第38回 高輪築堤調査・保存等検討委員会【部会②】

- (1) 開会
- (2) 調査の進捗について 【資料1】
- (3) 京急線連立 遺構への影響低減に向けた仮設計画の見直しについて 【資料2】
- (4) 京急線連立 遺構への影響低減に向けた仮設計画の検討について 【資料3】
- (5) その他
- (6) 閉会

2. 南横仕切堤(想定)を回避した作業構台③の杭配置の検討

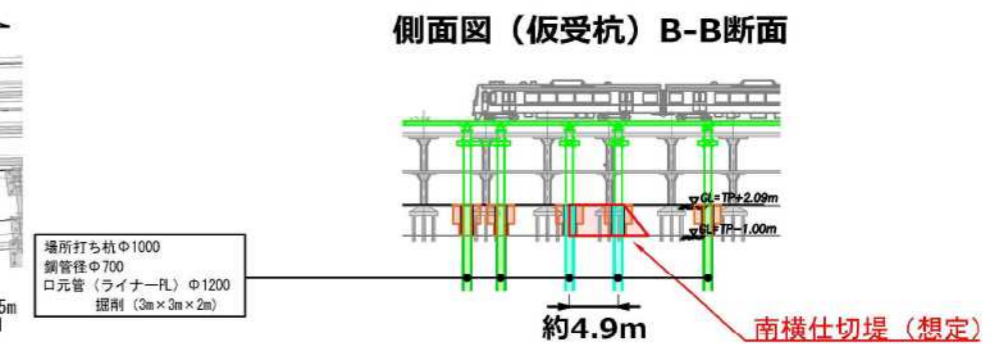
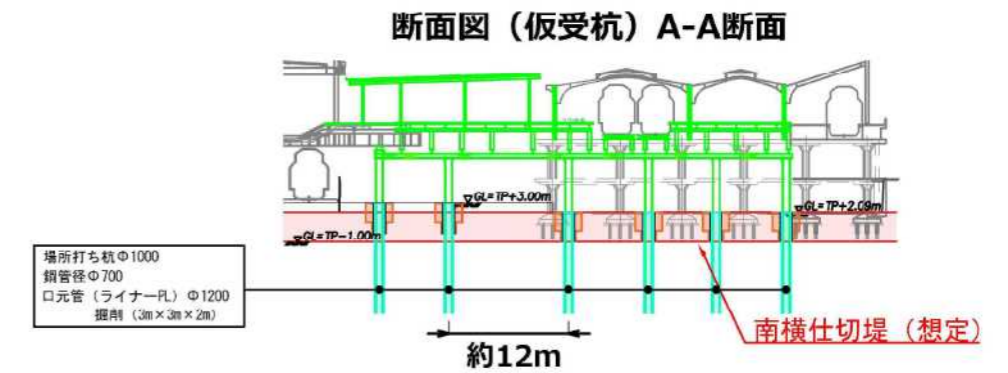
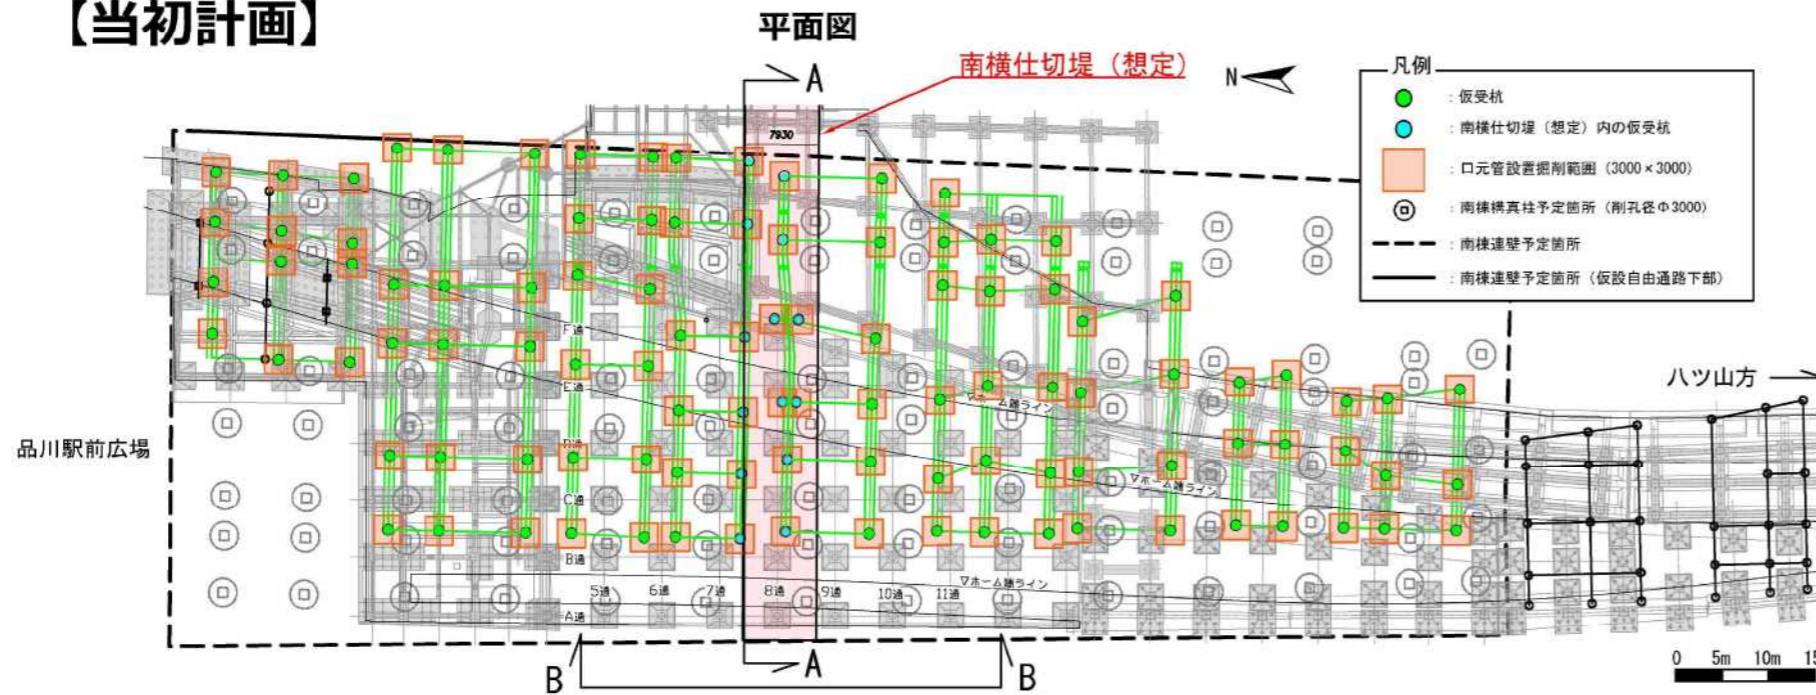
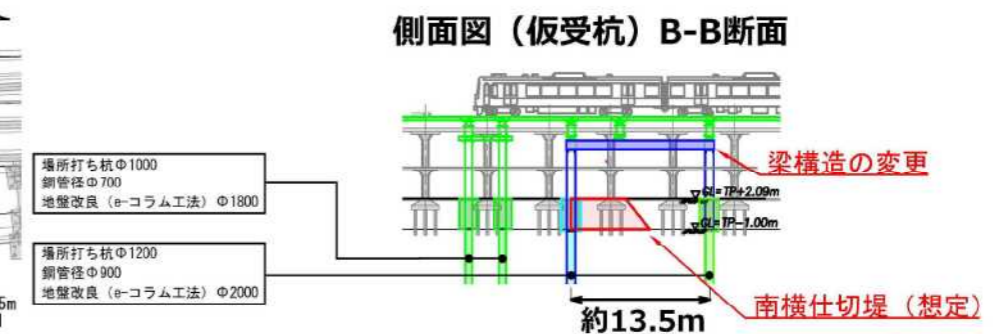
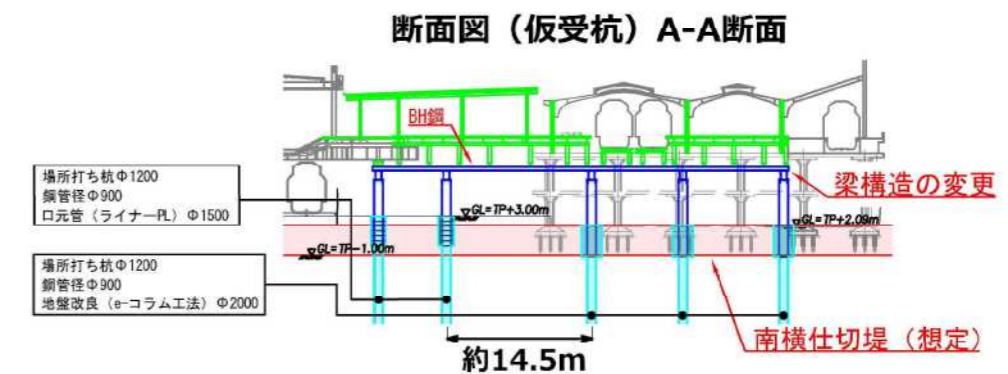
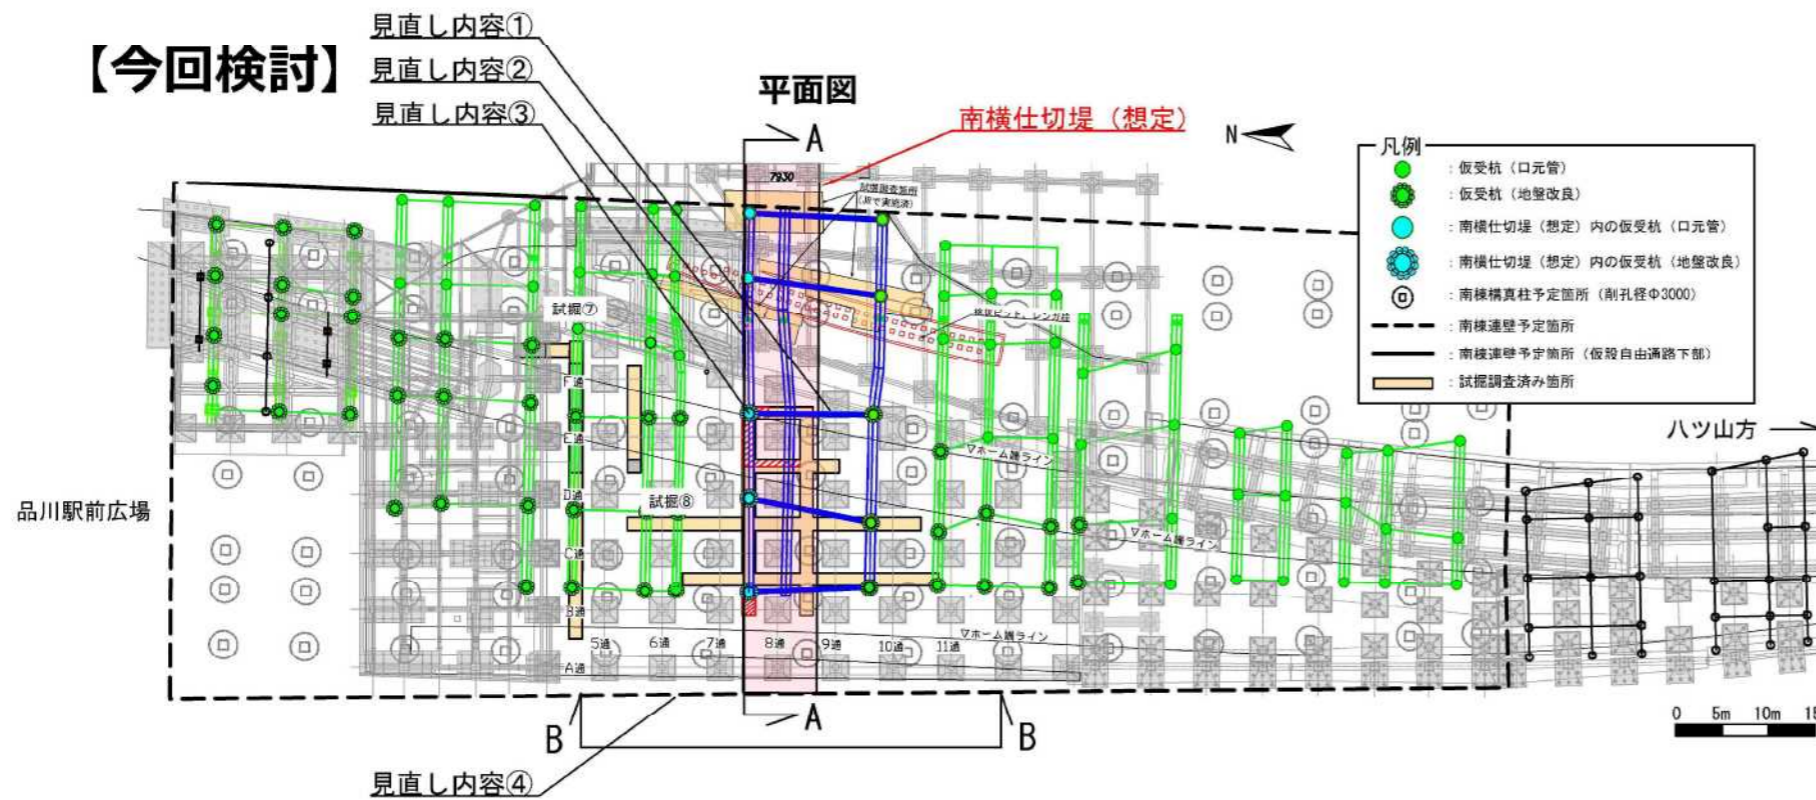
- ① 仮受桁（南北方向）を梁構造を特殊構造とすることで仮受スパンを拡大（約4.9m⇒約13.5m）し、南横仕切堤内中央の杭本数を8本→0本に減
- ② 仮受桁（東西方向）を仮受杭の配置変更および仮受スパンを拡大（約12m⇒約14.5m）することで、南横仕切堤北端の杭本数を6本→5本に減
- ③ 南横仕切堤北端の杭を全て、試掘調査済み範囲内（TP0まで掘削+以深を探針）等に配置変更
- ④ 杭打設に伴う口元管の設置方法を変更することで、掘削面積を約855㎡（約9㎡/箇所）⇒約175㎡（約1.9㎡/箇所）に縮減
